改善箇所説明図

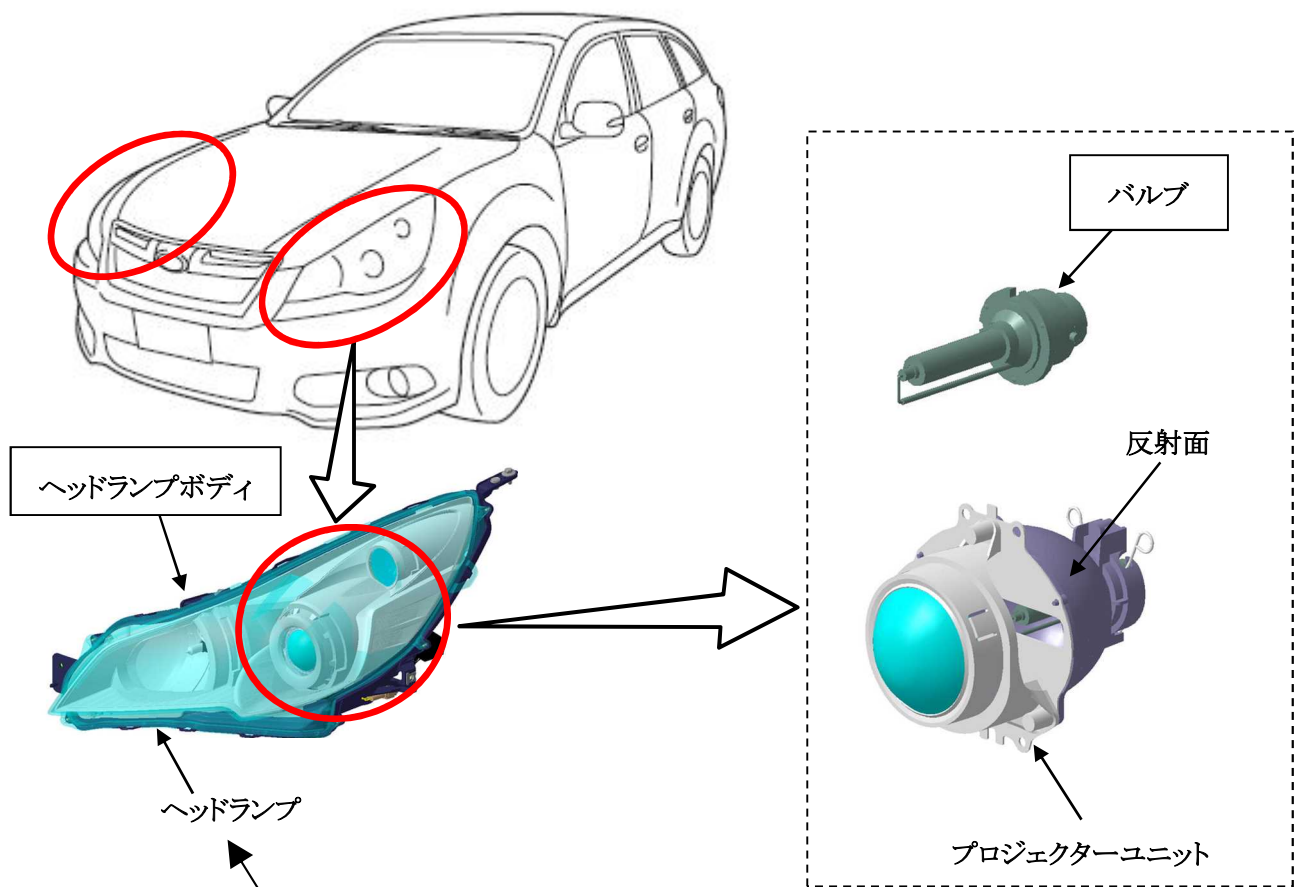
基準不適合発生箇所

HID仕様のヘッドランプ(すれ違い用前照灯)において、内部構成部品であるバルブと反射面の仕様の組み合わせによって、バルブからの紫外線により反射面の劣化が促進されるものがある。そのため、そのまま使用を続けると、反射面のアルミ蒸着が剥離し、光度が徐々に低下して、最悪の場合、保安基準第32条(前照灯の基準)に適合しなくなるおそれがある。

改善内容

全車両、バルブを対策品に交換する。その上で、ヘッドランプの光度を点検し、所定の光度を満たさないものはヘッドランプボディを対策品に交換する。
